改善箇所説明図

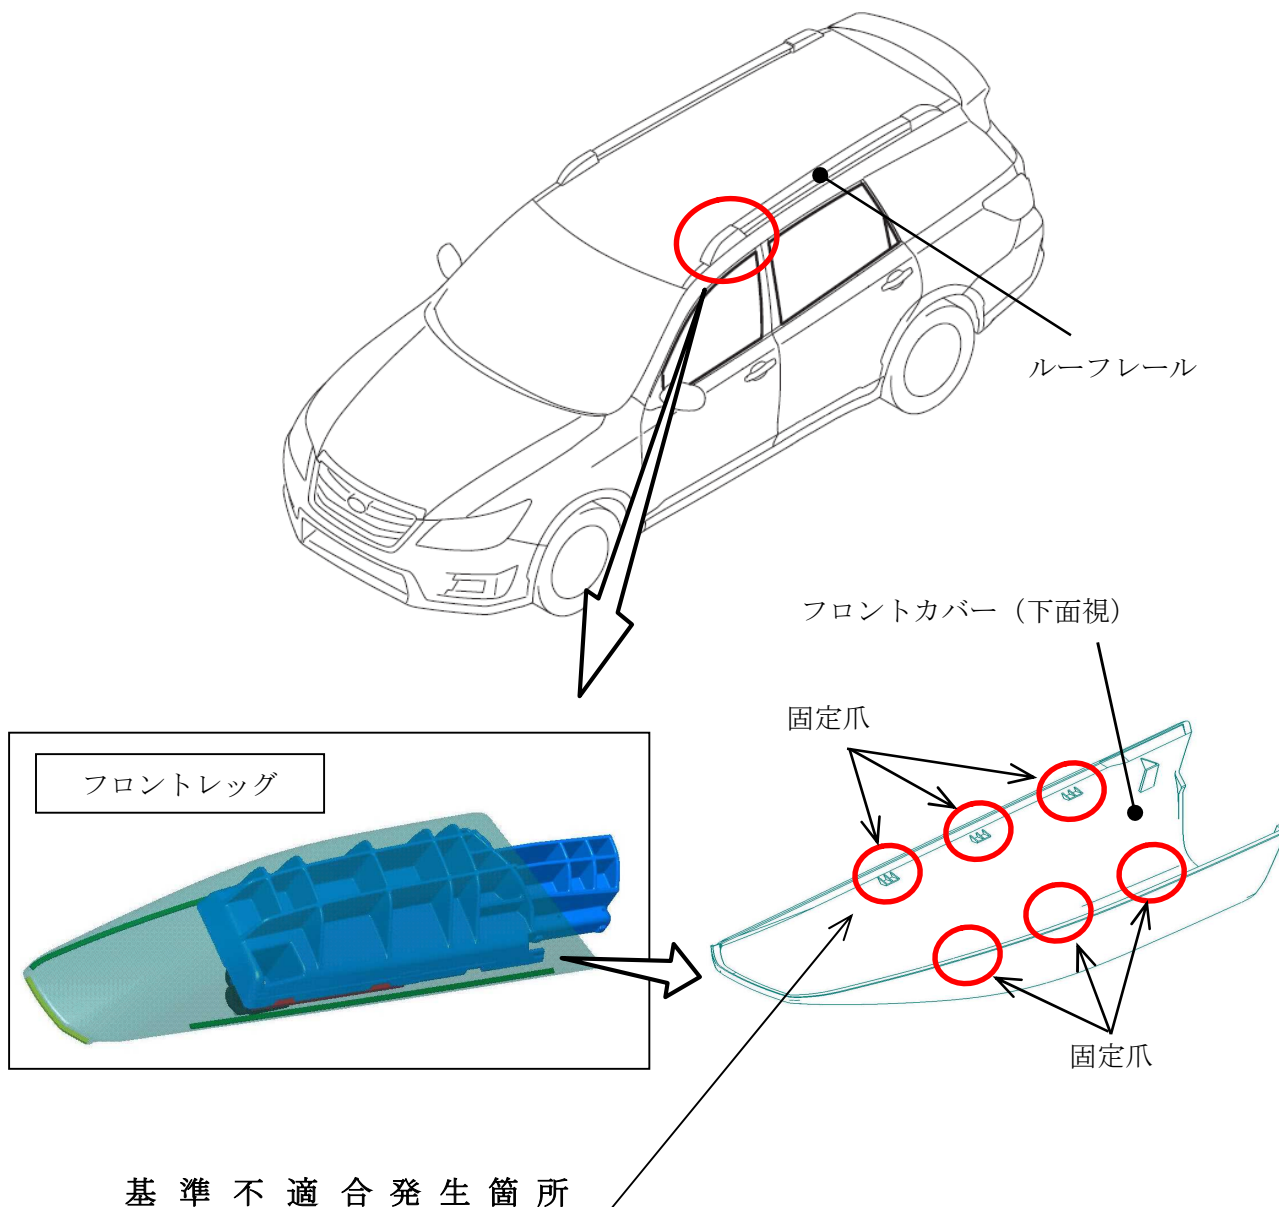
ルーフレールにおいて、フロントカバー取付け部の設定が不適切なため、ルーフレールを車体に組付ける際に、フロントカバーの固定爪の一部が損傷することがある。そのため、そのままの状態で使用を続けると、固定爪の損傷が拡大してガタが発生し、最悪の場合、走行中にフロントカバーが脱落し、他の交通の妨げになるおそれがある。

全車両、ルーフレールのフロントレッグを対策品に交換する。
